Atelier du 23/01/18

# Aménagement du système d'échangeurs de Pleyel (A86) et de Porte de Paris (A1) sur la commune de Saint-Denis (93)

Poursuite du dialogue

# POINT D'ETAPE ANALYSE TECHNIQUE DES VARIANTES CITOYENNES

# ① Débouché de la nouvelle bretelle de sortie depuis l'A86 Est dans la ZAC du Landy

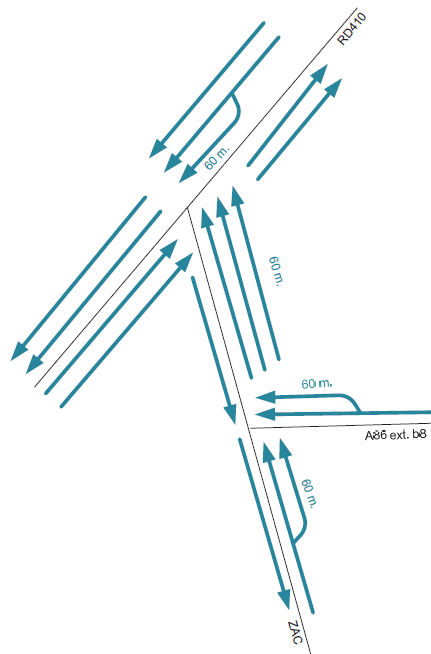
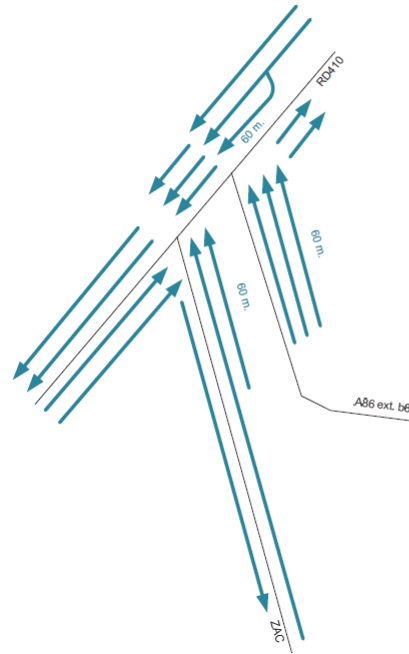
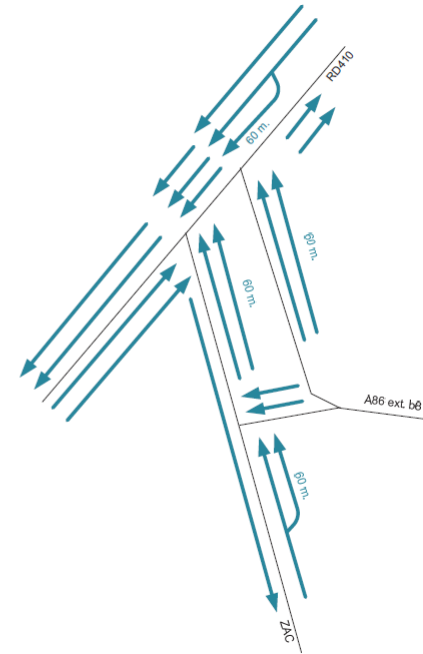
## 3 options de débouché de la bretelle

*Raccordement à la voie*

*Raccordement  
au Bd Anatole France*

*Raccordement à la voie  
et au Bd Anatole France*

## 4 Bretelle d'accès depuis l'Est sur la ex-RN1

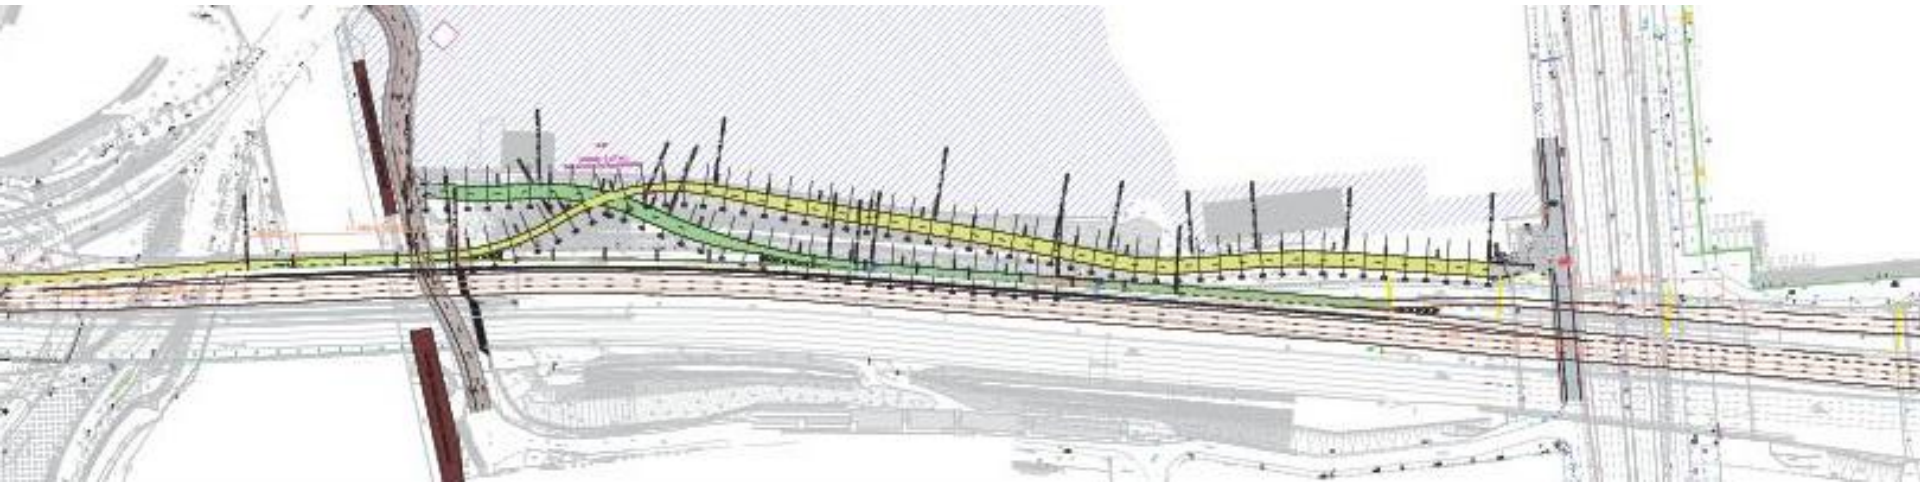
- Inversion de l'altimétrie des bretelles d'entrée et de sortie depuis l'A86 Est

# Interdistance réduite entre échangeurs Pleyel et Cornillon

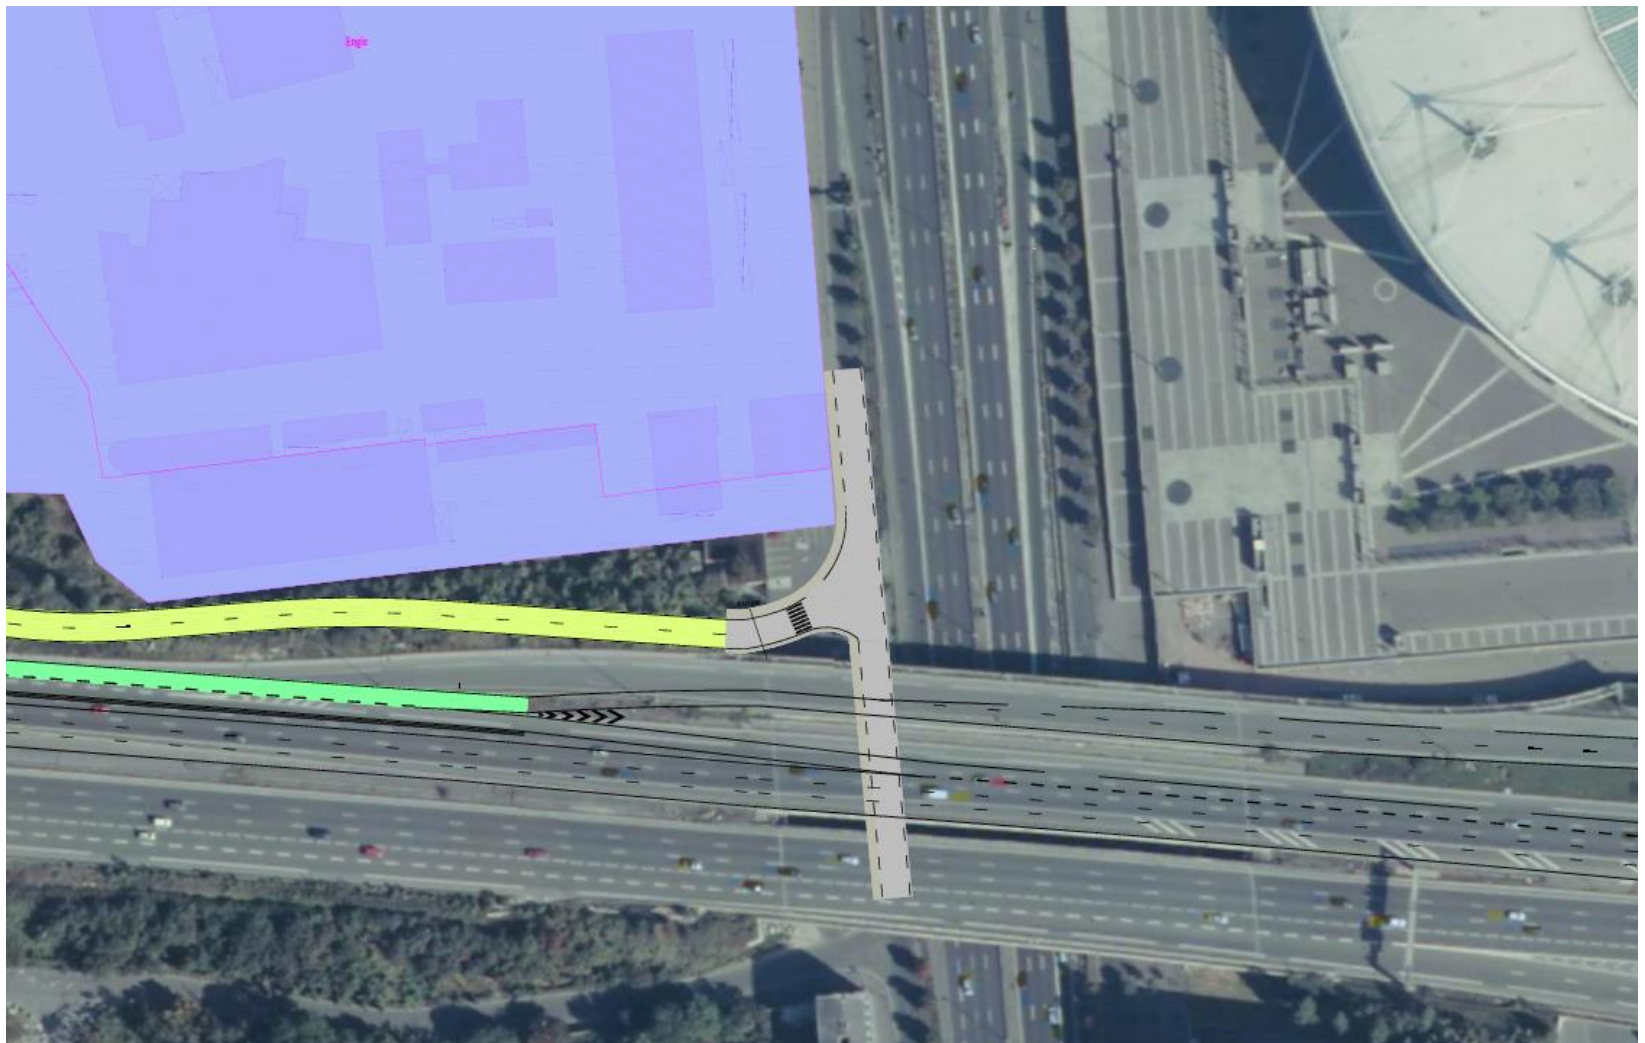
# Raccordement de la bretelle d'entrée à la RN1

# Vue en plan de la variante E

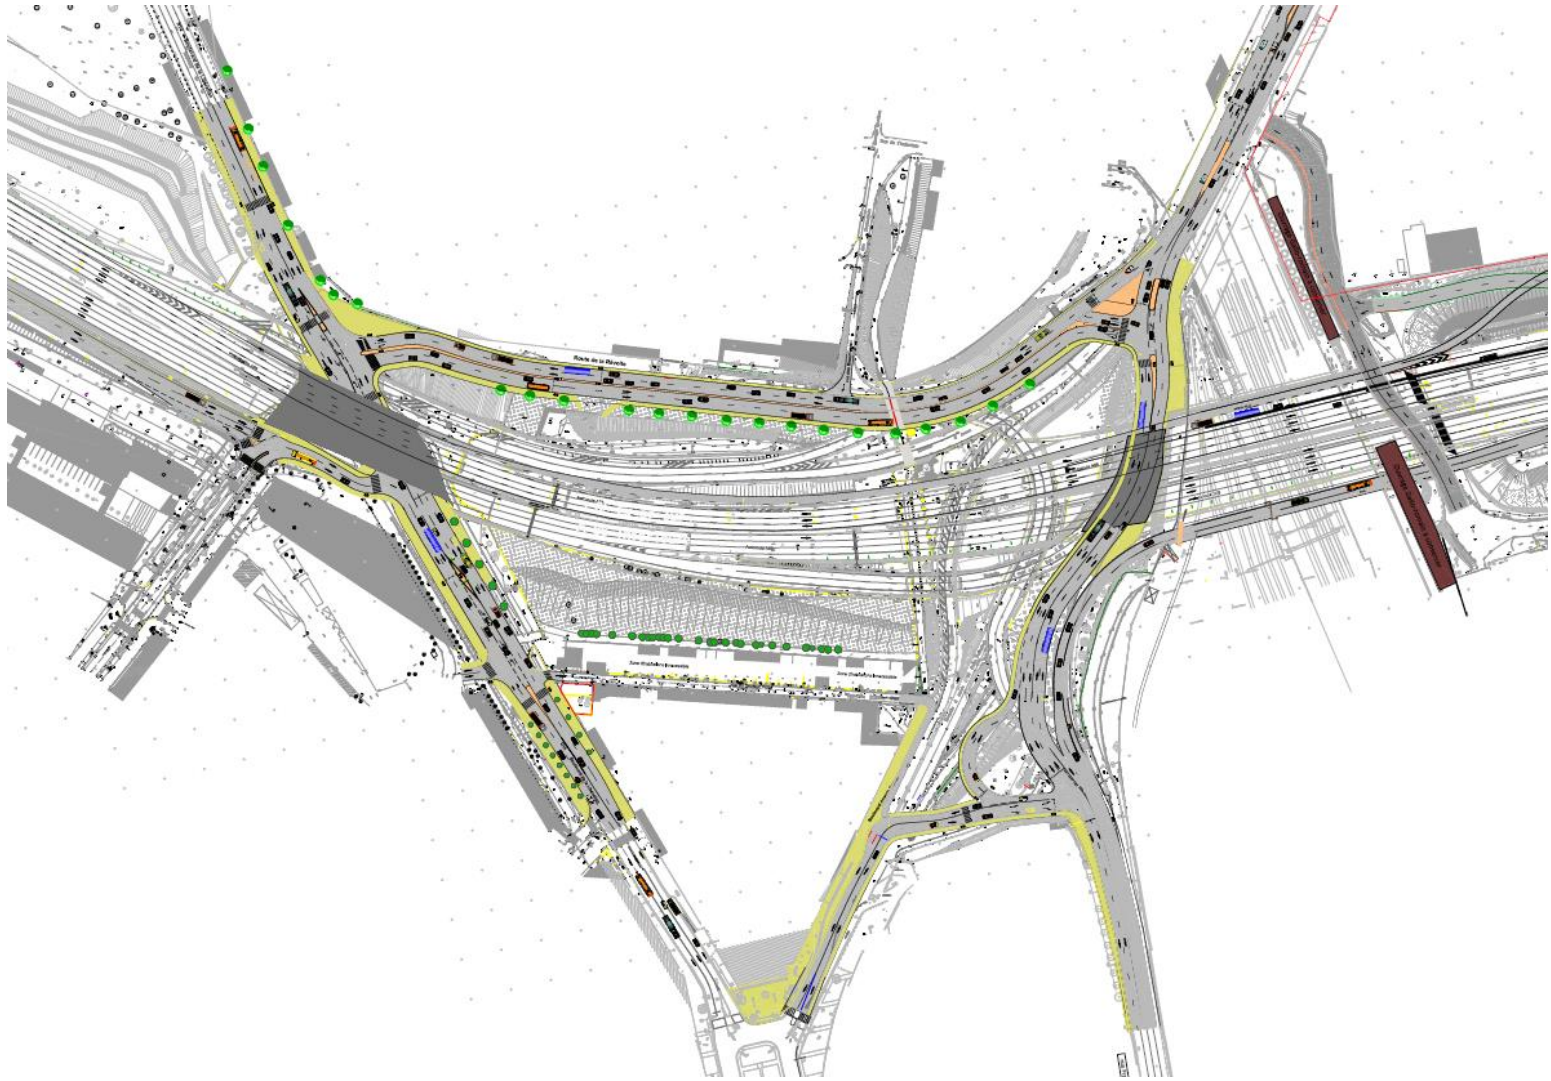
- Géométrie conforme au guide VSA 90
- Acquisitions foncières nécessaires
- Impact sur le projet de ZAC Landy-Pleyel et de piscine olympique
- Raccordement de la rue Poulbot au sud de Pleyel

## 5 Impacts sur la ex-RN1

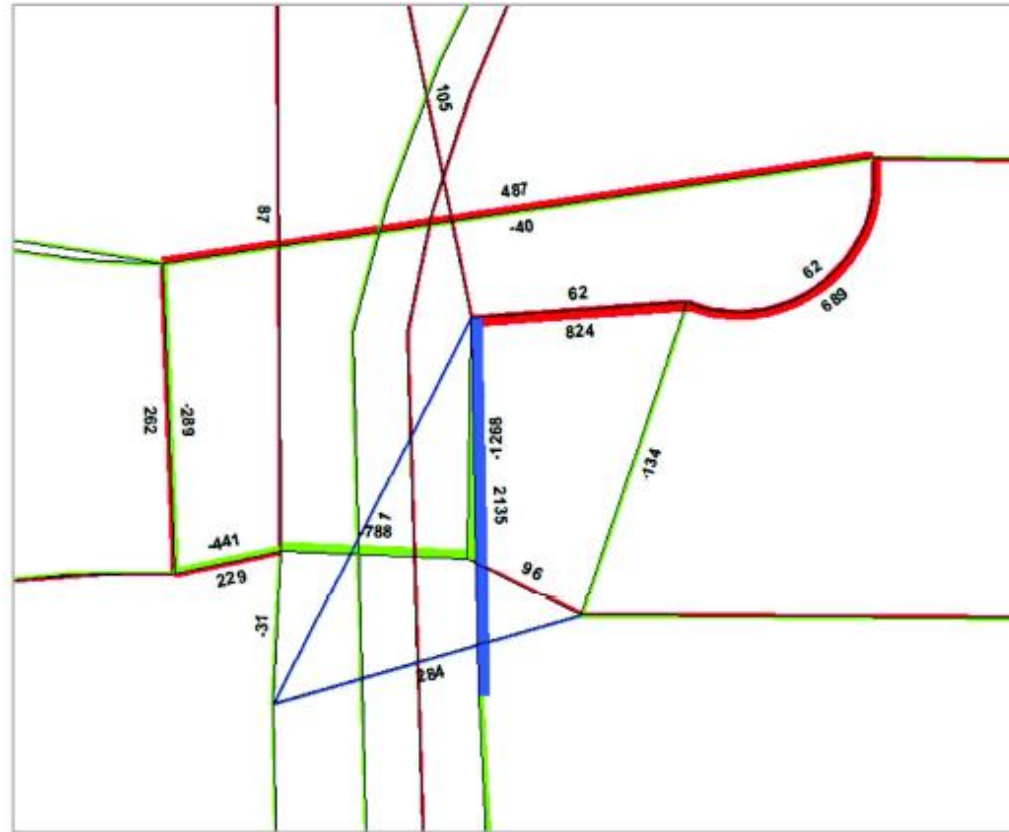
### Sans l'interdiction des demi-tours :

- Saturation du carrefour  
ex RN412/RN1 impactant le  
nœud exRN1/exRN412/RD 24
- Effets de « shunt » autoroutier  
A1 depuis Paris vers A86 Ouest

### Avec l'interdiction des demi-tours :

- Problématique de la desserte du  
quartier Stade de France
- Report de trafic sur la RD24 (les  
usagers reviennent sur le  
carrefour par l'Ouest) entraînant  
son dysfonctionnement

Le piquage de la bretelle sur l'ex RN1 n'est pas viable

# Optimisation de la variante E

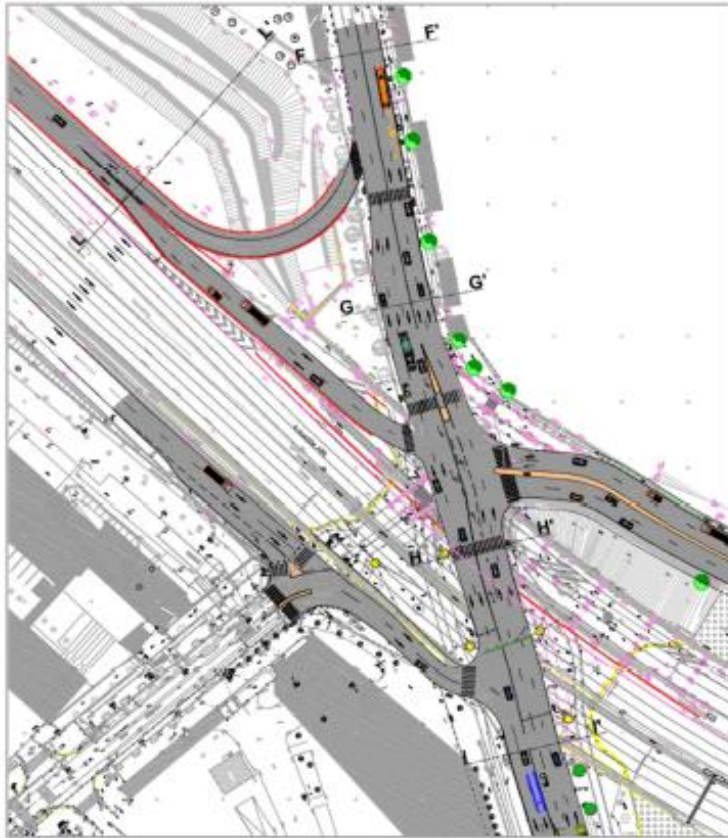
- Bretelle d'accès A86 extérieure sur le boulevard de la Libération (comme la variante A')
- Liaison directe sur Libération depuis A86 Ouest

- Accessibilité correcte à l'A86 Ouest

# Optimisation de la variante E

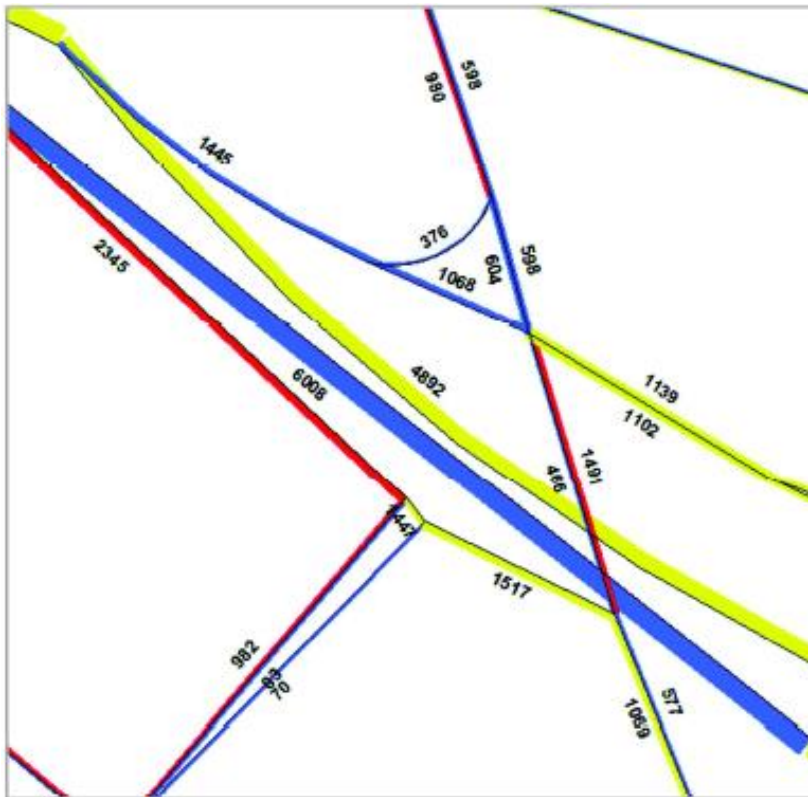
- Analyse trafic

- Charge de trafic sur Libération/Révolution trop important
- Nécessité d'une autre liaison Est/Ouest

### 3 Carrefour Anatole France / Route de la Révolte

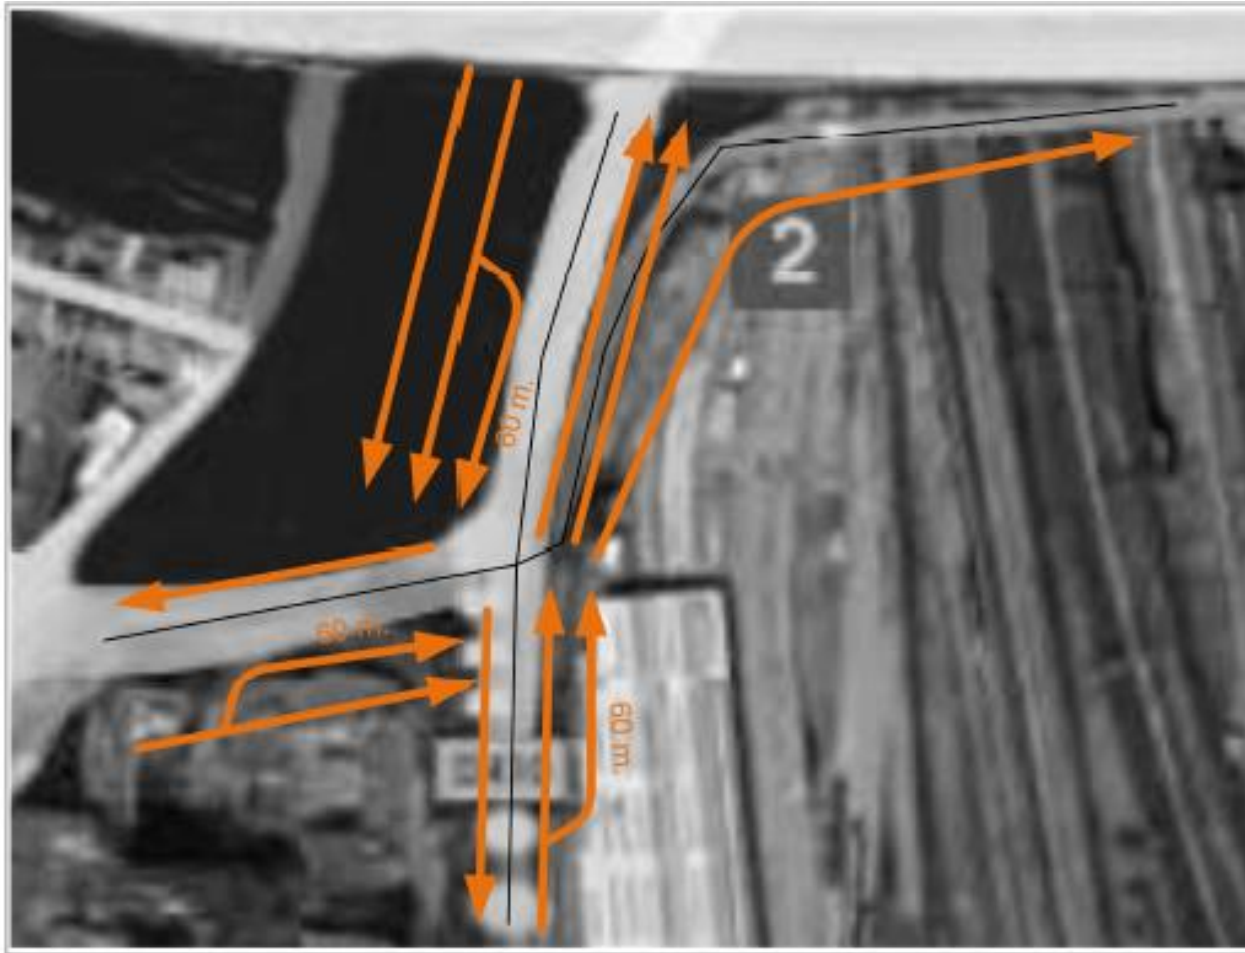
*Tourne-à-gauche depuis Anatole France à étudier*
